Parere n. 951 del 19 gennaio 2024

Progetto:	<p><i>Verifica di ottemperanza ai sensi dell'art . 28 del D. Lgs. 152/2006 e ss.mm.ii .</i></p> <p><i>Progetto "Disattivazione dell'impianto Ispra1 – Fase 1"</i></p> <p><i>Prescrizione n. 4 del Decreto di compatibilità ambientale n. 295 del 19/06/2023. Avvio Verifica di ottemperanza</i></p> <p>ID_VIP:10581</p>
Proponente:	SOGIN

Figura 6-2 Ubicazione delle stazioni di monitoraggio della qualità dell'aria utilizzate per la ricostruzione della curva limite del PM10

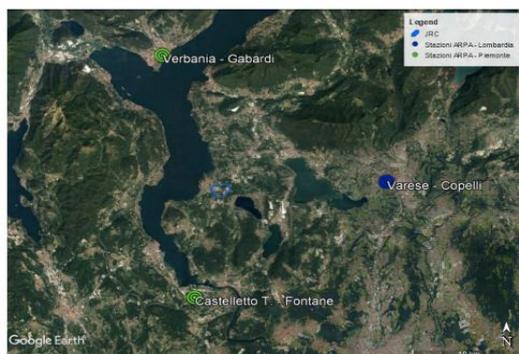
- ARPA Lombardia ritiene infine che la curva limite proposta dal Proponente sia correttamente calcolata stante la scelta delle postazioni di riferimento. Si rileva che durante il monitoraggio del Corso d'Opera, i dati rilevati nei siti indagati dovranno essere confrontati con le contemporanee concentrazioni medie delle stazioni di riferimento. In caso di superamento della curva limite sopra descritta, risulterà così evidenziata la presenza di una situazione di potenziale impatto da parte dell'attività di cantiere che dovrà essere opportunamente indagata, anche attraverso la valutazione dei rapporti giornalieri $PM_{2.5}/PM_{10}$.
